## Projet de restructuration et de diversification du domaine skiable de Val Cenis

Note en réponse à l'avis de la MRAe  
du 17 juin 2025

28 juin 2025

Réf : 2022009

Plan du domaine skiable avec évolution des flux et des circulations , Phase 1-2024 .

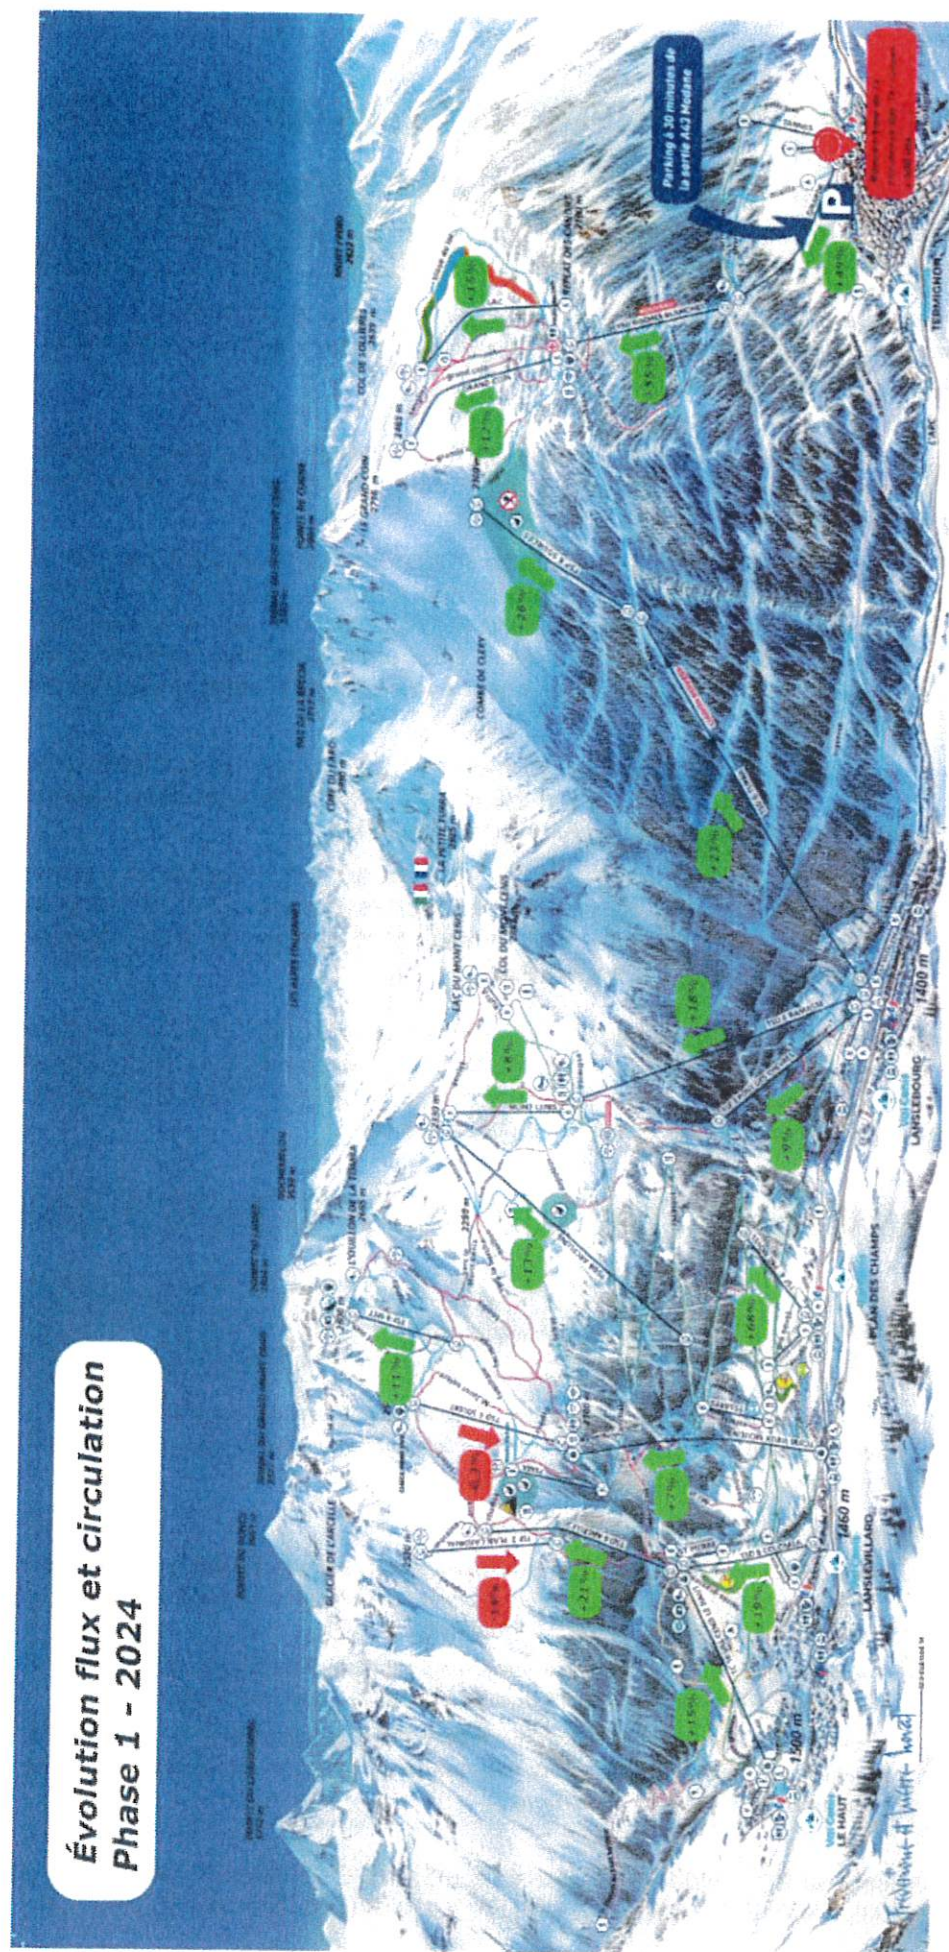
| N° DE<br>PAGE DE<br>L'AVIS | REMARQUE DE LA MRAE                                                                                                                                                                                                                                                                                                                                                                         |
|----------------------------|---------------------------------------------------------------------------------------------------------------------------------------------------------------------------------------------------------------------------------------------------------------------------------------------------------------------------------------------------------------------------------------------|
| 15                         | « L'Autorité environnementale réitère sa recommandation de présenter dès ce stade l'évolution de la fréquentation et des flux et circulations (journaliers et pour chaque "saison", sur les différents secteurs de la station) du fait de la réalisation du programme de restructuration à l'échelle du domaine de Val-Cenis, et de compléter l'évaluation des incidences en conséquence. » |

Il est rappelé que le projet global tel que présenté n'a pas pour objectif d'augmenter la fréquentation hivernale à l'échelle du domaine skiable et vise seulement une meilleure répartition des flux.

Le bilan de l'évolution des flux et des circulations sur la totalité du domaine skiable est présenté sur la carte ci-après. Il s'appuie sur ces données d'entrée. Néanmoins ces données devront être consolidées sur plusieurs saisons afin d'obtenir des résultats fiables.
